UNIVERSIDAD DE  
COSTA RICA

LABORATORIO NACIONAL  
DE MATERIALES Y MODELOS ESTRUCTURALES

LM-EIC-PIG-I-26-2021

## Informe de visita de campo: Proyecto OBIS Lote 1

**Figura 17** Estructuras hidráulicas en etapas finales de construcción y muro de mampostería de propiedad privada colindante

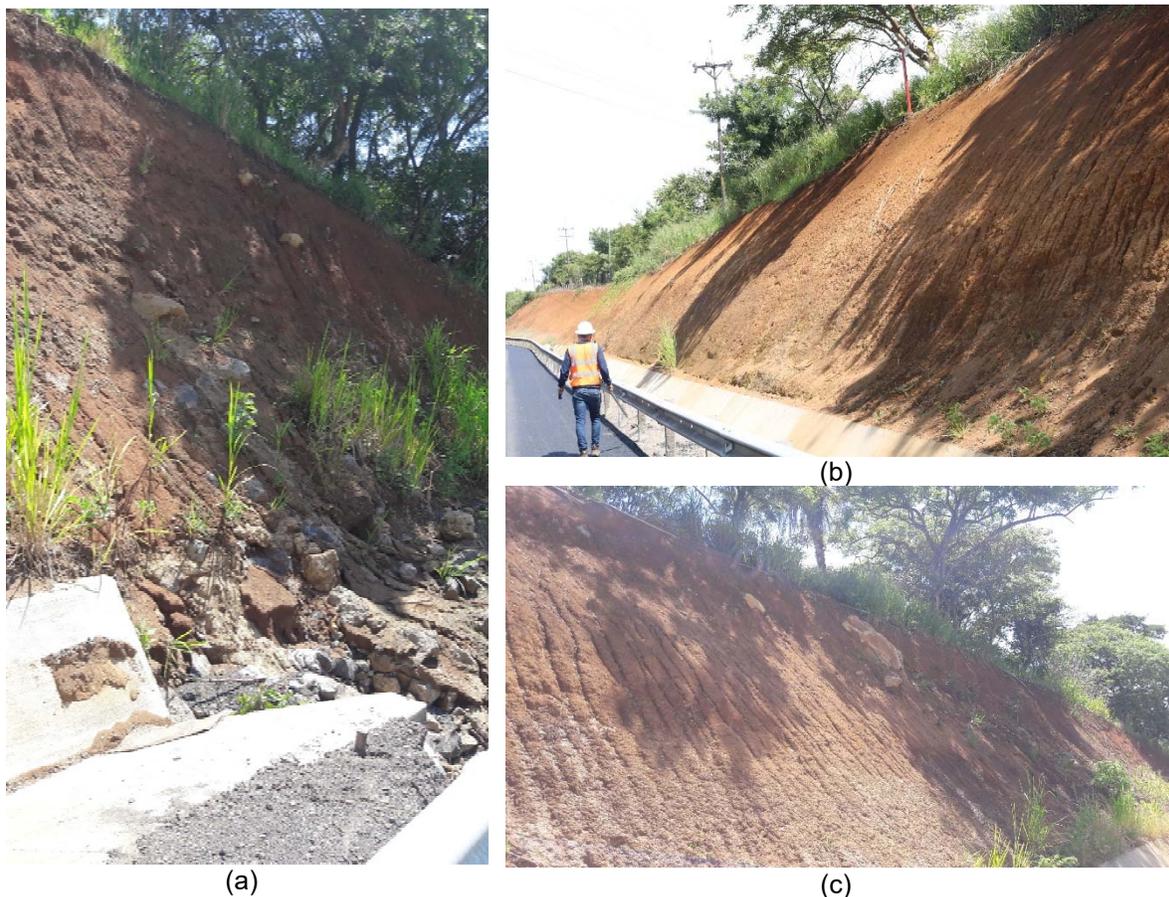
Como se mencionó en el informe LM-PIG-02-2021, existía una preocupación con los movimientos de tierra para la construcción de las estructuras hidráulicas y su proximidad con un muro de mampostería

de una propiedad privada colindante. No obstante, como se observa en la Figura 17, las obras se encuentran en las etapas finales de construcción y no se observaron afectaciones a la propiedad privada, lo cual muestra el seguimiento de buenas prácticas constructivas para evitar posibles inconvenientes.
